省エネ油圧ユニット E-YA16-B-2-0.75-52 モデルチェンジのお知らせ

従来モデル番号	新モデル番号
E-YA16-B-2-0.75-50	E-YA16-B-2-0.75-52

■外形

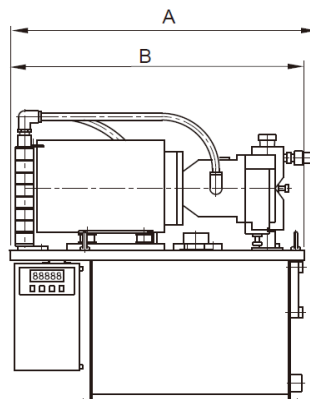
下記寸法以外は新旧同一です。

新旧	A	B
旧	570	550
新	530	510
